Informe Consolidado de Solicitud de Aclaraciones, Rectificaciones y/o Ampliaciones a la Declaración de Impacto Ambiental del Proyecto "Parque Fotovoltaico Ritoque Solar"

Nombre del Titular : Parque Fotovoltaico Ritoque Solar
Nombre del representante Legal : Sebastián Eduardo Merino Anwandter
Dirección del Titular : Domicilio Puerta Oriente 361, oficina 409 B, Puertas de Chicureo, Colina

Figura 1: Erosión del área del Proyecto, de acuerdo a plataforma digital CIREN.

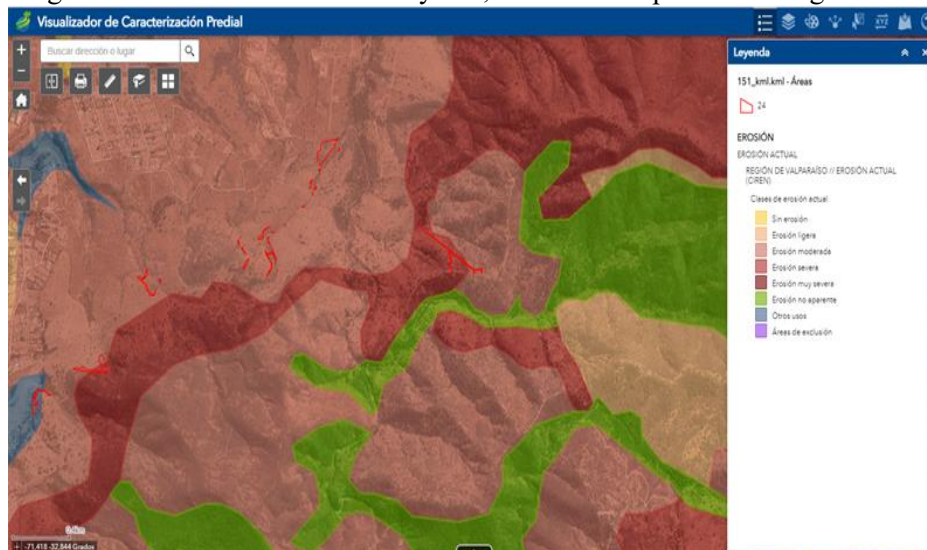
- a) Se solicita actualizar la caracterización de la formación regulada, considerando lo observado en terreno (consulta 72 del presente ICSARA), por ejemplo, los sectores S.5 y S.6, requieren reevaluar sus coberturas.
- b) Se solicita revisar la erosión en las superficies solicitadas, dado que de acuerdo con cartografía digital de CIREN, la erosión presente corresponde a las categorías “moderada” y “severa” (ver Figura 1 del presente ICSARA), donde las pendientes están sobre el 10 %, implicando la restricción del D.S. N° 82 /2011 del Ministerio de Agricultura, que corresponde al Reglamento de suelos, aguas y humedales.

- c) En función de las aclaraciones contenidas en las respuestas a este ICSARA, se solicita acompañar los contenidos técnicos y formales del permiso establecido en el artículo 151 del Reglamento del SEIA, en un nuevo Anexo, acreditando que la ejecución del proyecto asegurará la diversidad biológica.

Figura 4: Plano 2/3 Ubicación formaciones vegetacionales.

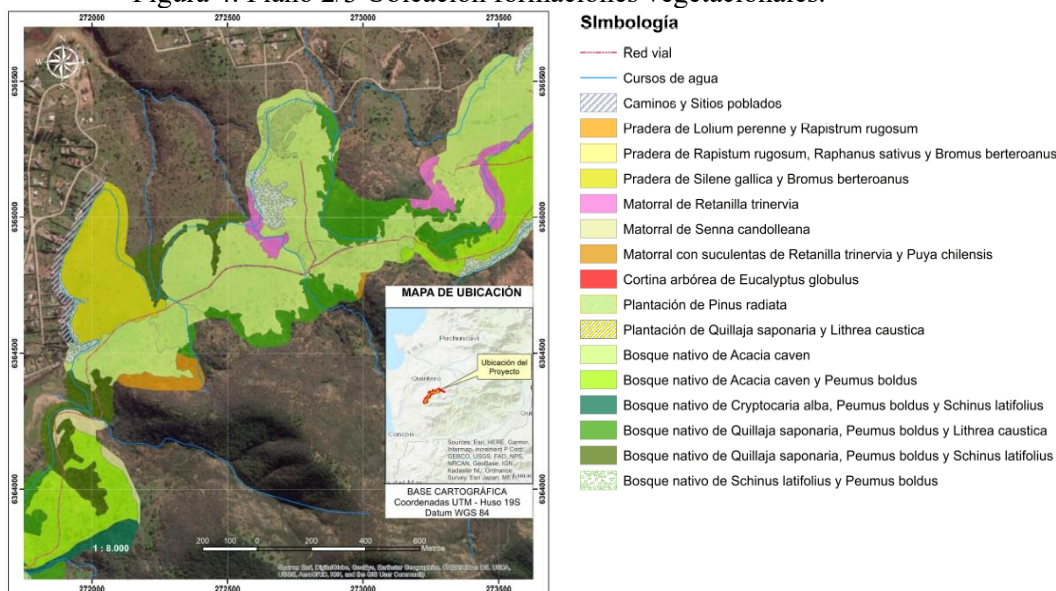
De acuerdo con la ficha de antecedentes de la especie, extraída de la página <https://clasificacionespecies.mma.gob.cl/>, *Trichocereus chiloensis*, es una especie en categoría de conservación “casi amenazada.” De acuerdo con el KMZ del Proyecto, y la ubicación de la especie identificada, este individuo se encuentra en el área de corta para la ubicación de los paneles fotovoltaicos del polígono “E” y observando el plano de Ubicación de formaciones vegetales (Plano 2/3), se ubica dentro de la formación bosque nativo, lo que implica que el área constituye bosque nativo de preservación. A partir de lo anterior, se solicita

identificar los individuos de esta especie en categoría de conservación que se ubican en el área de influencia del proyecto, verificando o descartando su intervención por las obras del Proyecto.
